Notes sur le serveur Sun Fire™ V440

Référence : 817-2829-12
Octobre 2003, Révision A

Notes de produit

Les illustrations des coulisses intérieures et groupes coulissants sont incorrectes

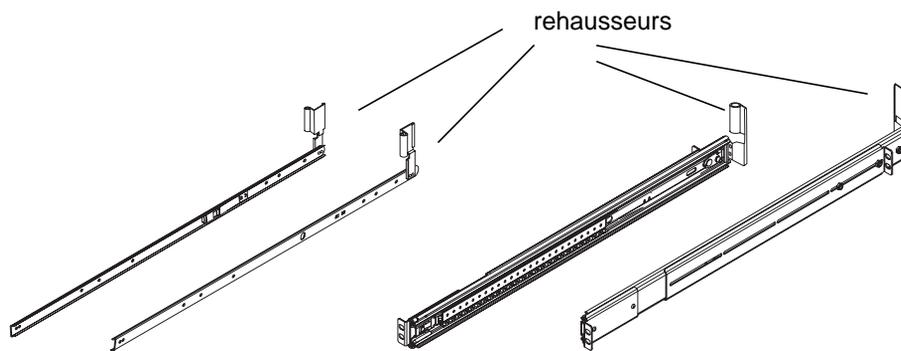
Dans la documentation du serveur Sun Fire V440, les groupes coulissants et les coulisses intérieures utilisées pour le montage en armoire sont illustrés de manière incorrecte. Les groupes coulissants et les coulisses intérieures présentent, sur leur extrémité arrière, des rehausseurs qui soulèvent le bras de gestion des câbles au-dessus des connecteurs de câbles. L'illustration ci-dessous représente correctement les groupes coulissants et les coulisses intérieures.

Installez les coulisses intérieures et les groupes coulissants de façon telle que les rehausseurs soient orientés vers le haut. Les étiquettes « GAUCHE » (“LEFT”) ou « DROITE » (“RIGHT”) indiquent de quel côté chaque pièce doit être installée, lorsque vous faites face au serveur.
